PARC EOLIEN DU « FOND DU MOULIN »

DEPARTEMENT DE LA SOMME (80)

PORTER-A-CONNAISSANCE

Le présent document constitue le dossier de modification des conditions d'exploitation du PARC EOLIEN DU « FOND DU MOULIN » au titre des Installations Classées pour la Protection de l'Environnement (ICPE).

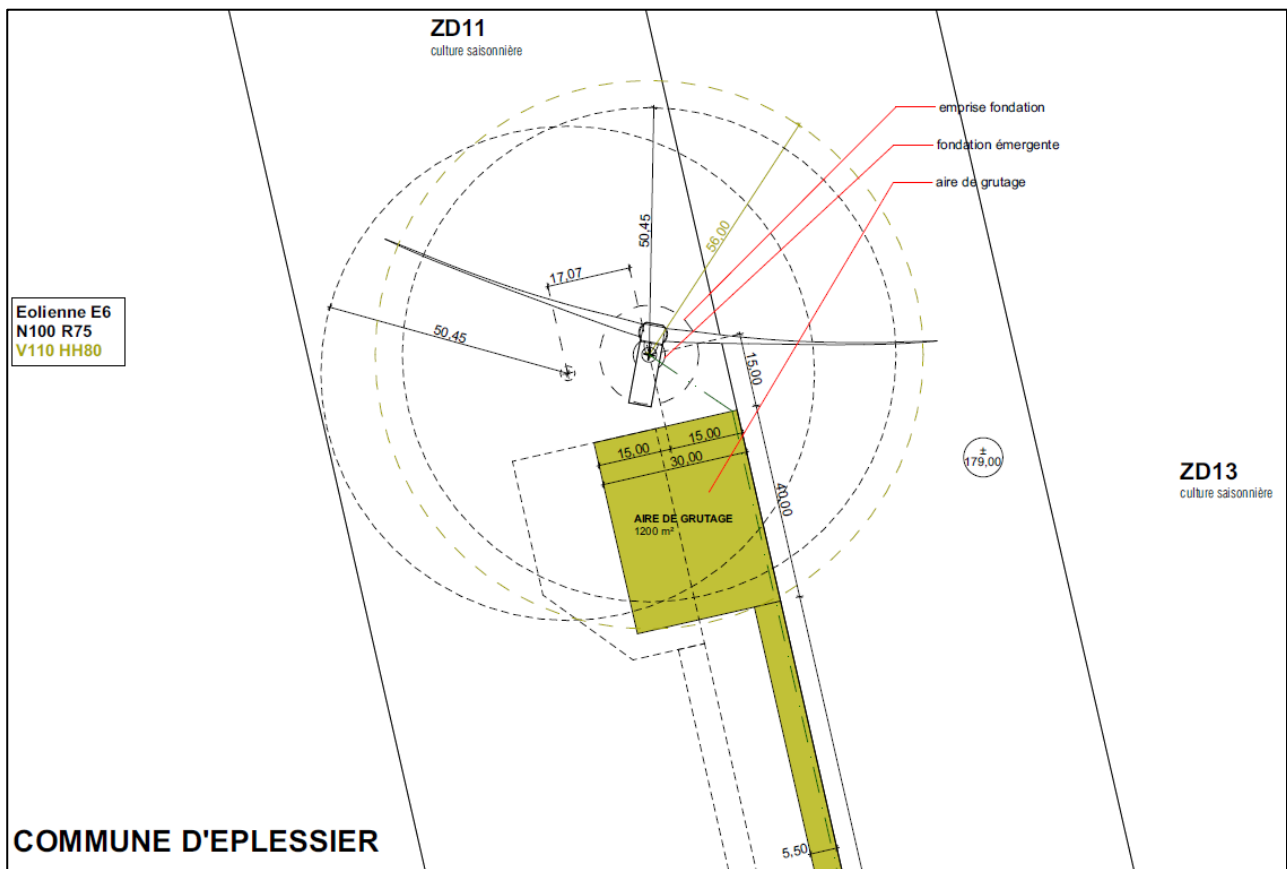
Les tableaux suivants renseignent sur les différences de dimension entre les modèles d'éoliennes.

- Eoliennes E6 à E9 :
